AREA PROGRAMMAZIONE DELLA MOBILITA'

Progetto: Servizio di progettazione di fattibilità tecnico-economica relativa all'intervento di "Estensione della rete ciclabile cittadina: ambito centrale".

Relazione istruttoria sul progetto revisionato di cui al PG n. 458146 del 13/06/2022

Pessina.dwg
Corso Savoia 1.dwg
Corso Savoia- Via Miano.dwg
Piazza Museo-Cavour-Via Foria.dwg
Via foria.dwg
Via Arenaccia 1.dwg
Via Arenaccia 2.dwg
Via Arenaccia-Calata Capodichino.dwg
Calata Capodichino.dwg
Viale Comandante Maddalena.dwg
Corso novara.dwg

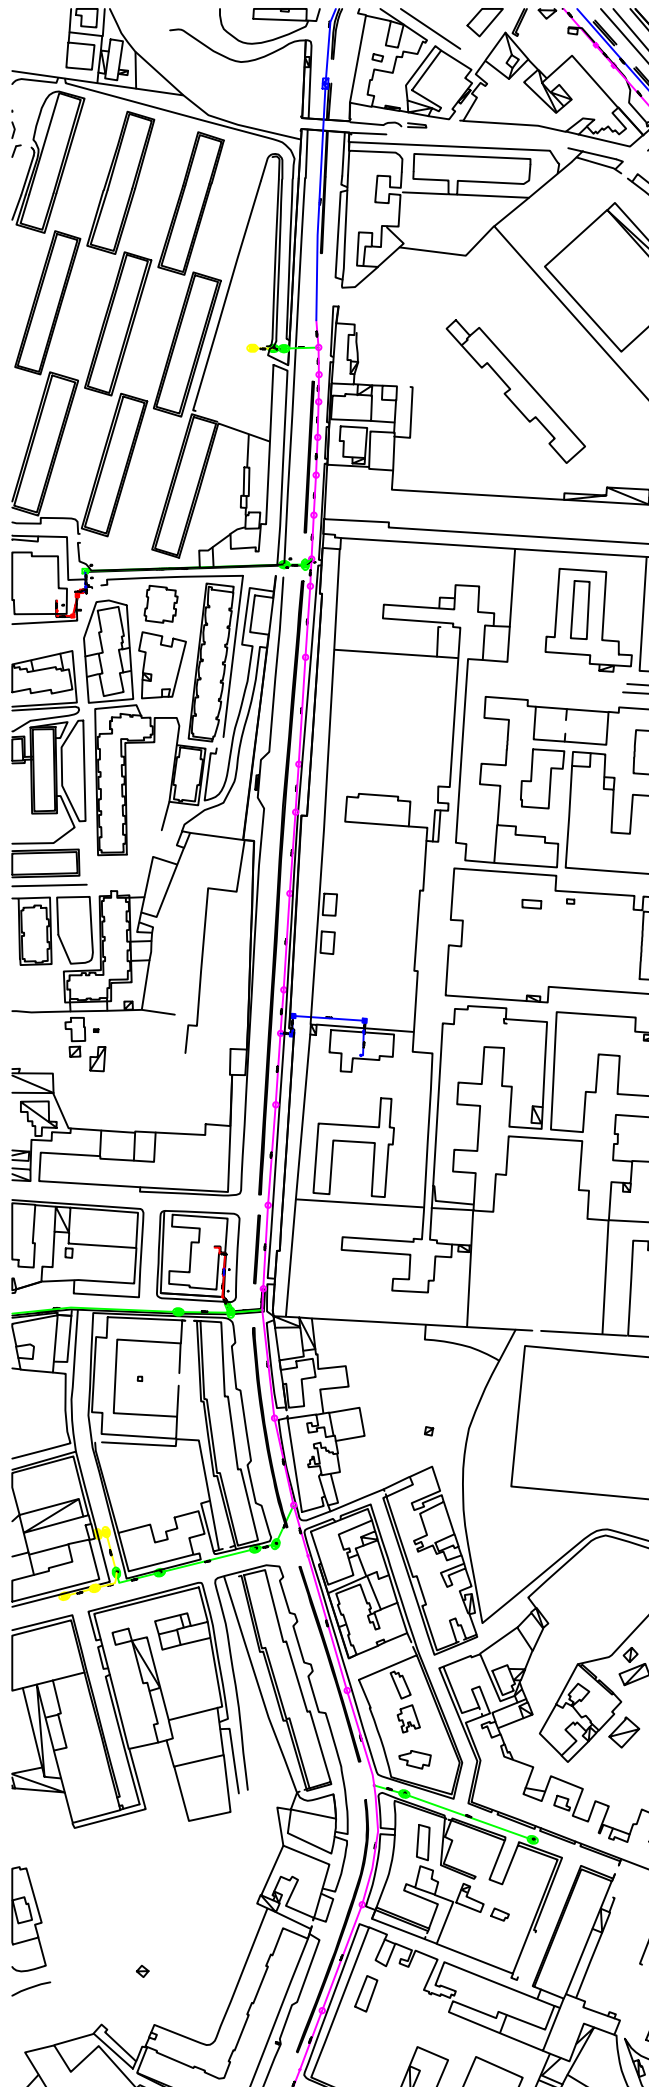
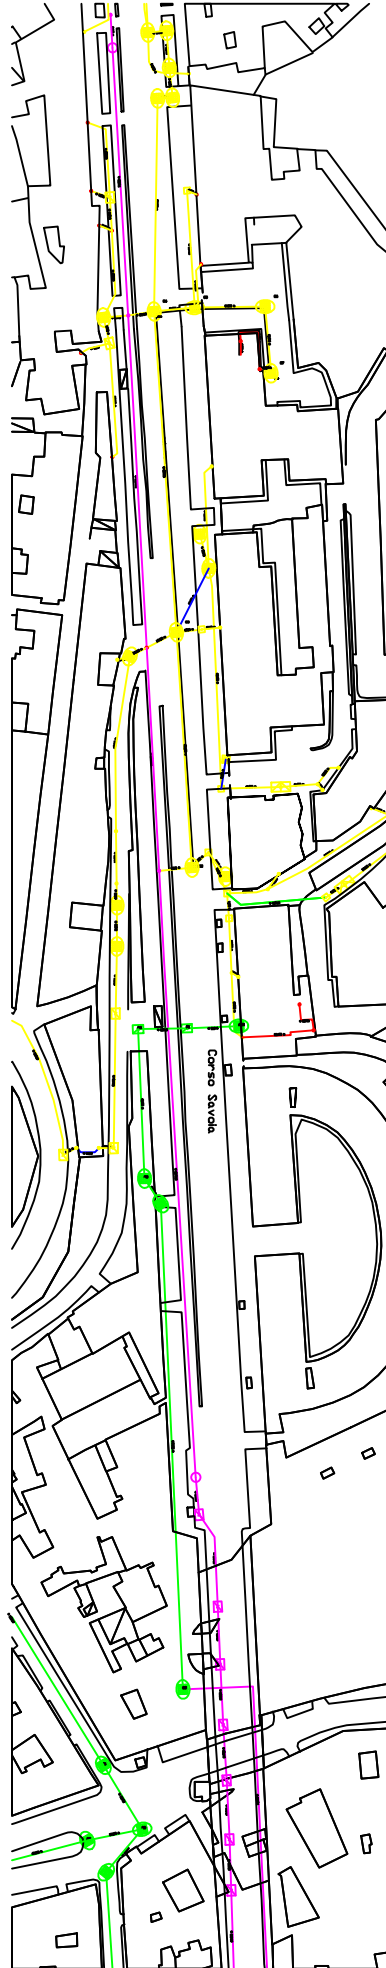
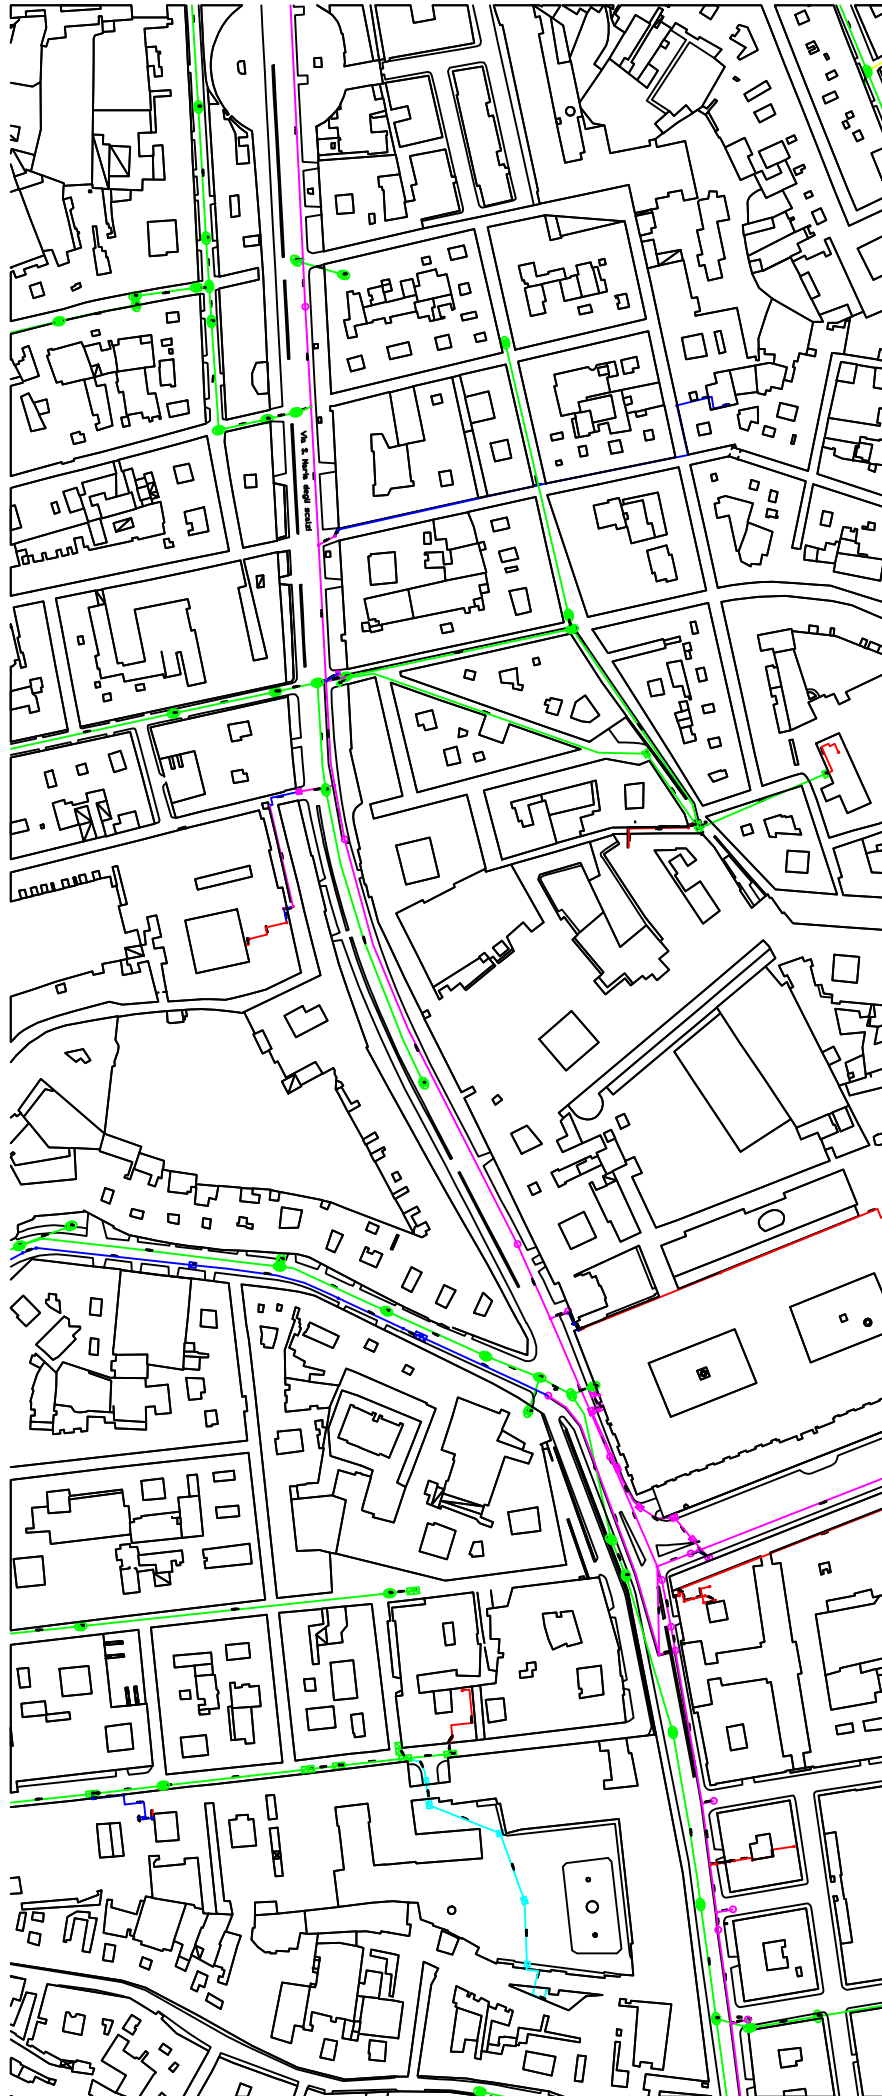
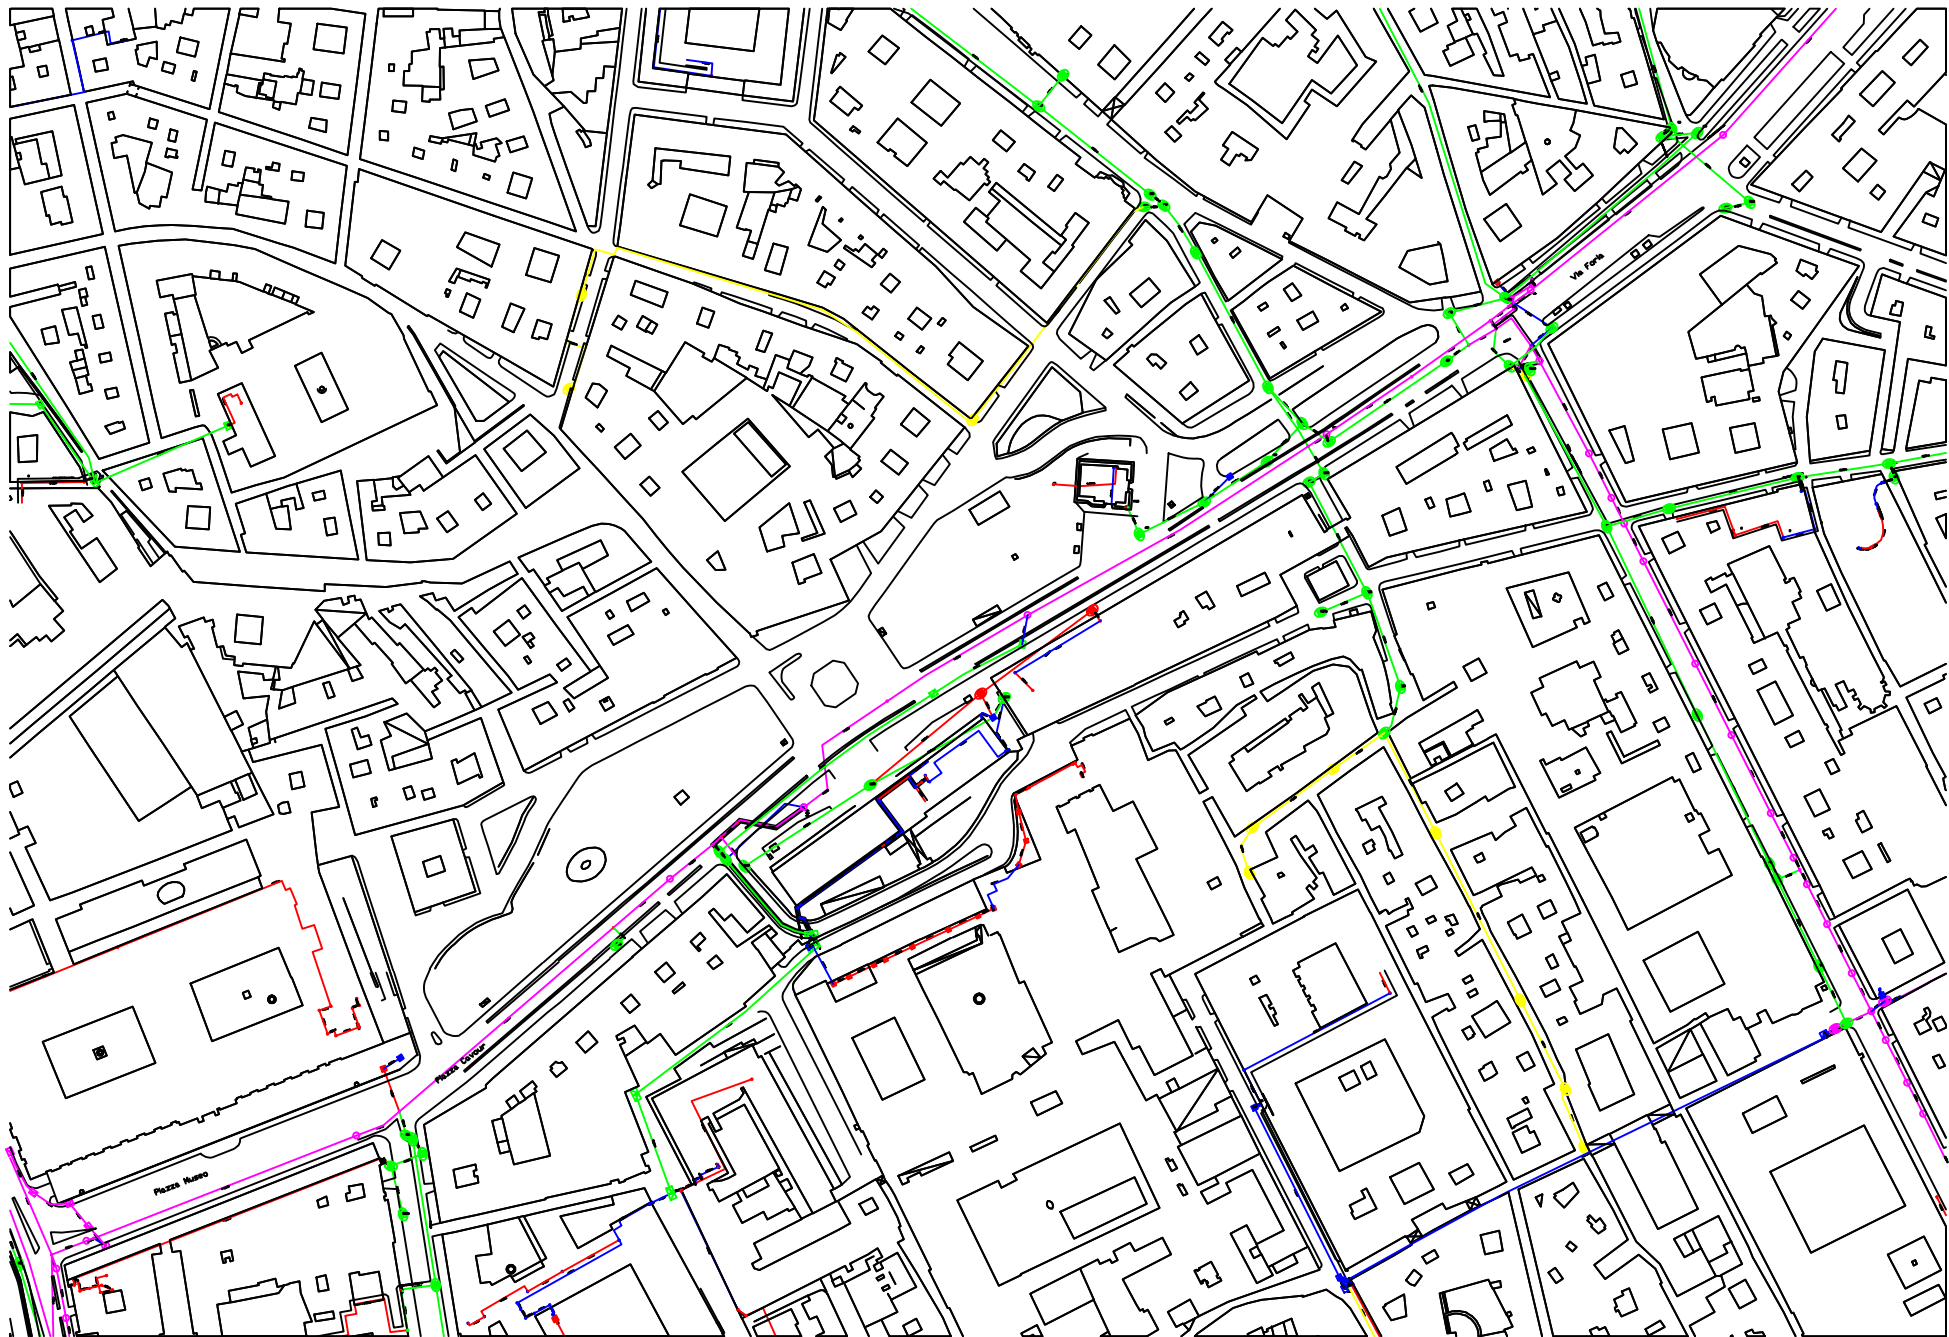
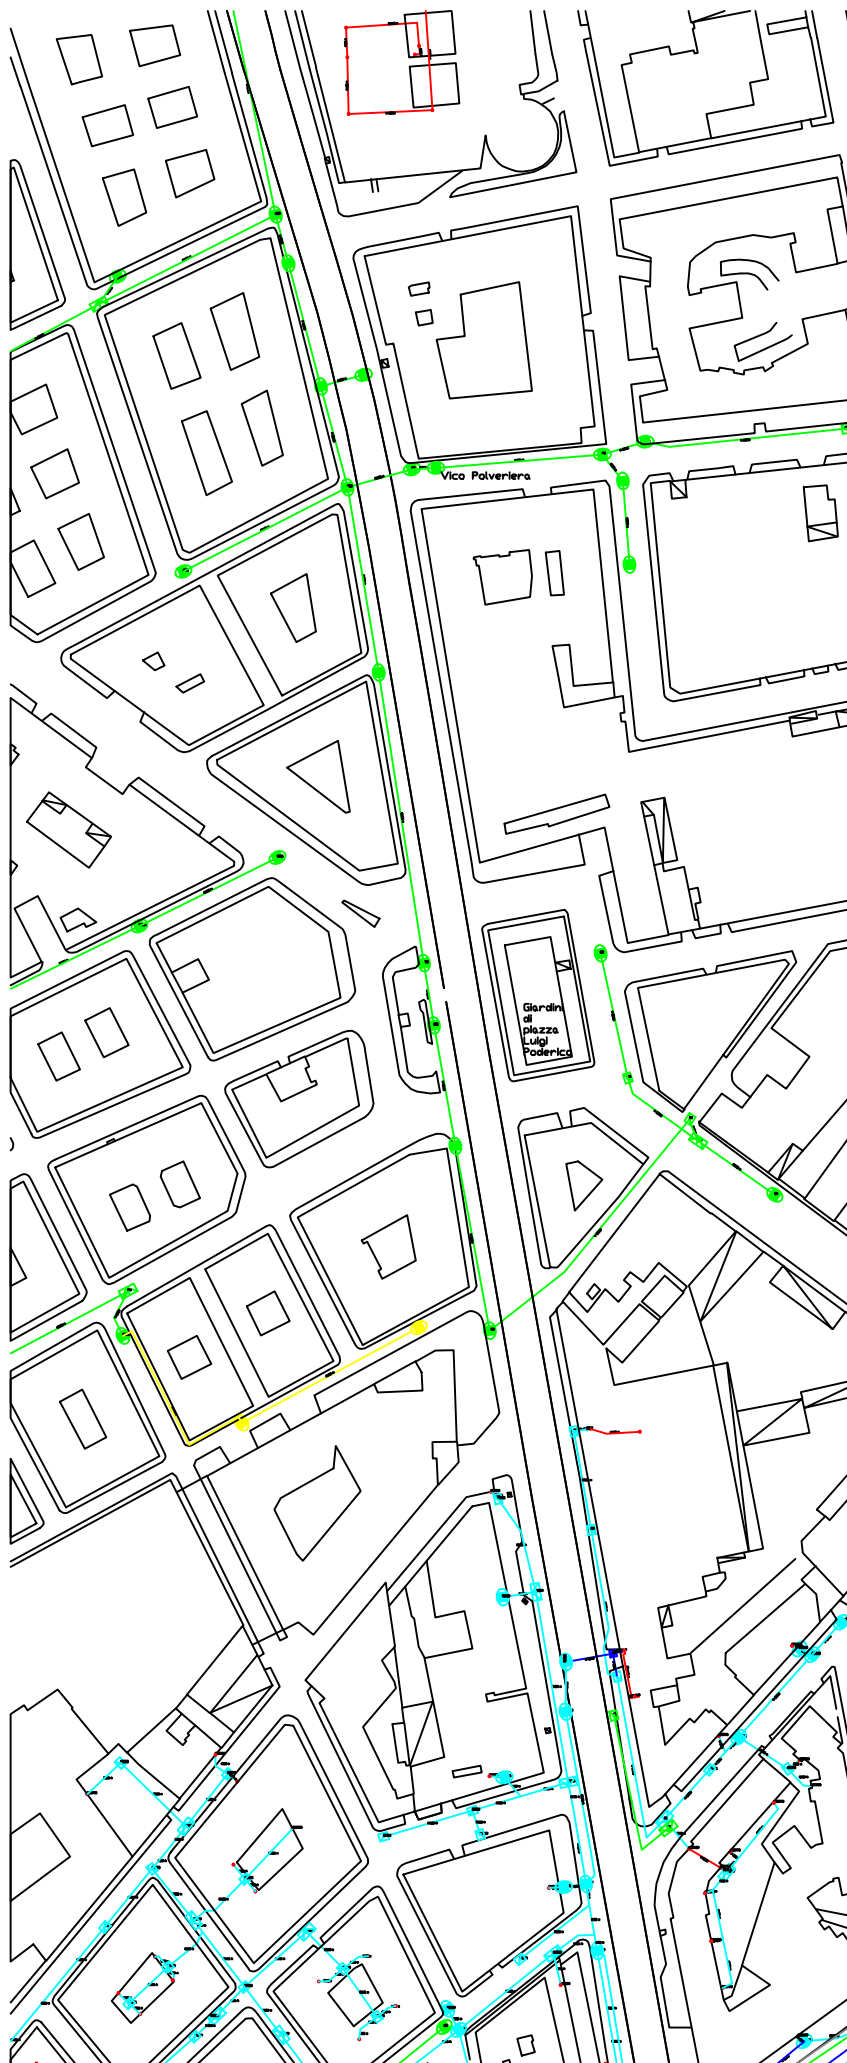
planimetrie rappresentanti le infrastrutture in cui siamo presenti con cavi in fibra ottica; pertanto richiediamo di essere a conoscenza della data prevista per l'inizio dei lavori, al fine di pianificare gli spostamenti nelle aree in cui siamo interferenti.
